Régie de l'énergie - Dossier R-3788-2012

Fixation des tarifs et conditions d'Hydro-Québec Distribution relative à une option d'installation d'un compteur n'émettant pas de radiofréquences

POUR UNE OPTION ACCESSIBLE ET RÉALISTE

RAPPORT

Accessibilité des compteurs intérieurs monophasés sans transformation (MST)

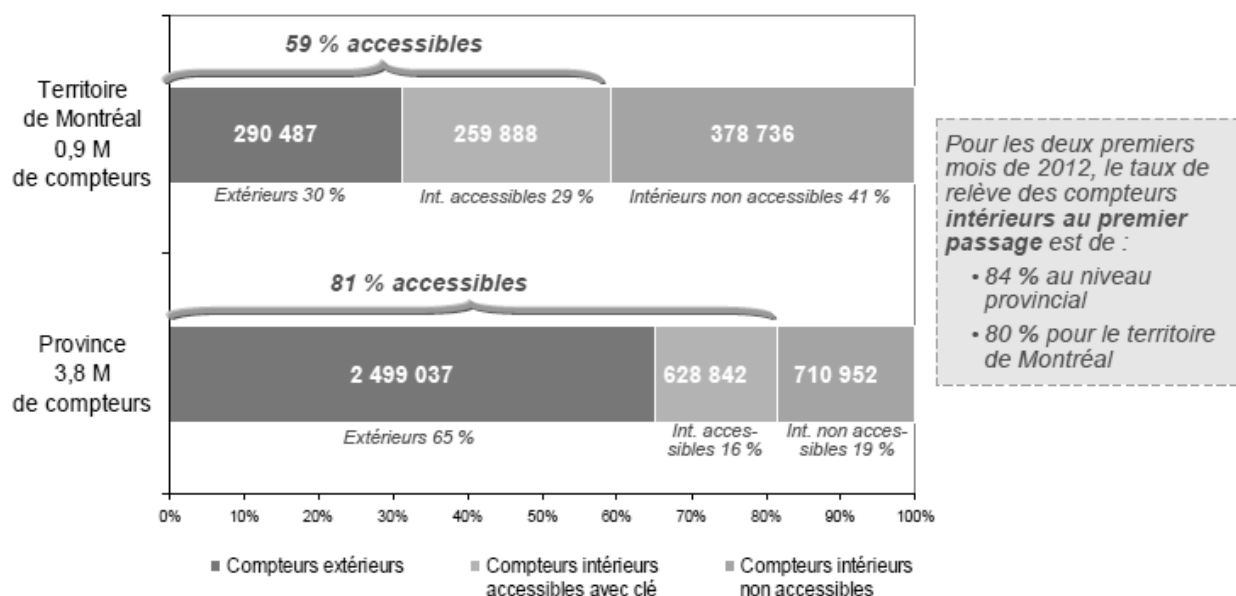
Le 22 mai 2012, Hydro-Québec a elle-même illustré la part importante que représente les compteurs « intérieurs dits inaccessibles » dans l'ensemble de son parc de compteurs, particulièrement en milieu urbain tel qu'à Villeray (Source du tableau : **HYDRO-QUÉBEC DISTRIBUTION**, Dossier R-3770-2011, Pièce B-0154, HQD-8, Document 1, page 21) :

Pour l'ensemble de ces motifs, il nous semble donc que l'option de retrait au présent dossier ne devrait pas être rendue conditionnelle à ce que « Hydro-Québec ait accès à l'appareillage de mesure » ni à ce que « Hydro-Québec ait accès facilement à l'appareillage de mesure ».

Nous recommandons à la Régie de l'énergie de ne pas rendre l'option de retrait conditionnelle à ce que « Hydro-Québec ait accès à l'appareillage de mesure » ni à ce que « Hydro-Québec ait accès facilement à l'appareillage de mesure ».
